KULDĪGAS NOVADA DOME

PUBLISKO IEPIRKUMU KOMISIJA

2016.gada 18.februārī Nr. 1.38/34

Kuldīgas novada Domes Publisko iepirkumu komisija ir saņēmusi un izskatījusi ieinteresētā piegādātāja (turpmāk – Pretendenta) vēstuli (reģ.Nr.76/1.38) par iepirkuma „L.Paegles ielas posmā no Raiņa ielas līdz Dzirnavu ielai, Mucenieku ielas posmā no Dzirnavu ielas līdz Jelgavas ielai, Skrudas ielas krustojumā ar Jelgavas ielu, Jelgavas ielas posmā no Mucenieku ielas līdz Ganību ielai un Graudu ielas posmā no Jelgavas ielas līdz Ganību ielas apli, rekonstrukcija Kuldīgā” ar identifikācijas Nr. KNP/2015/116-K (turpmāk – Iepirkums) nolikuma un pievienotās dokumentācijas prasībām, sakarā ar ko sniedz atbildes uz uzdotajiem jautājumiem:

Macs 63/600 Fold Down Bollard

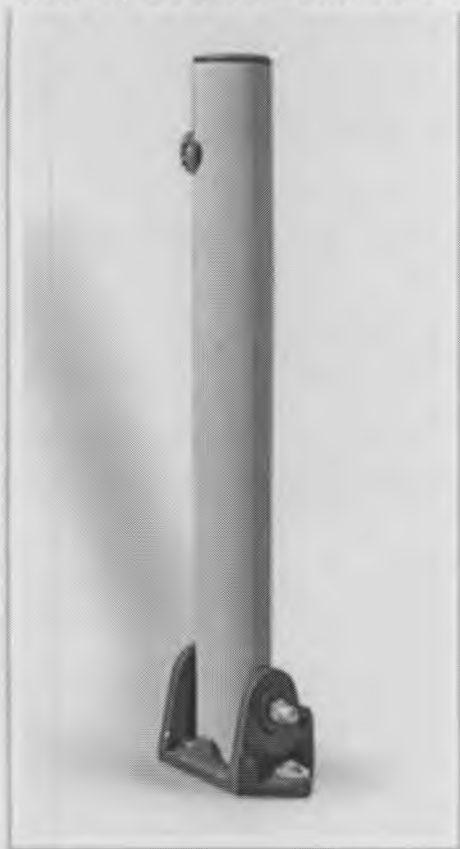
6. Lūdzam iesniegt pilnu materiālu un izbūves specifikāciju konkursa tāmes 2.kārtas CD sadaļas izmaksu pozīcijai Nr.102 „Paceļama / nolaižamas barjeras (stabiņu) uzstādīšana atbilstoši paskaidrojuma rakstā dotajam modelim vai analogam”, jo atbilstoši izmaksu pozīcijā rakstītajam, būvprojektam pievienotajos dokumentā „Paskaidrojuma raksts” nav sniegta informācija par šādu barjeru (stabiņu) izbūvi;

Atbilde: Paredzēt manuāli nolokāmu stabiņu ar slēdzeni tā augšpusē. Krāsa – melna, ar atstarojošo joslu augšpusē. Piemērs:
